COMPTE RENDU MISSION TRAVAUX

Juin 2024

2/Projet Lueur d'Espoir (centrale)

Annexe1 Lever des réserves réception provisoire

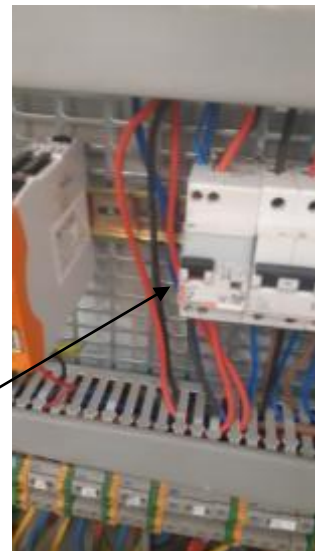
- Vérification des disjoncteurs différentiels installés (ce n'est pas une réserve) avec test de la terre (page 33 du PV) :Fait

- Ngoniam :**
- Idrissa Goudiaby (S3)
 - Ousmane Saw Coly(S3)
 - LT concentrateur
 - case des tout petits (S4)
- Diongol :**
- Jean Christophe Goudiaby (S3)
 - Sékou Moulaye (S3)
 - Arouna Goudiaby (S3)
 - Abdoulaye Goudiaby (S3)
 - Ecole
 - Case de santé
 - Comité de gestion
 - PC du local technique (rajouté)

Les prises à l'intérieur du local technique ont été testées par rapport à la terre.
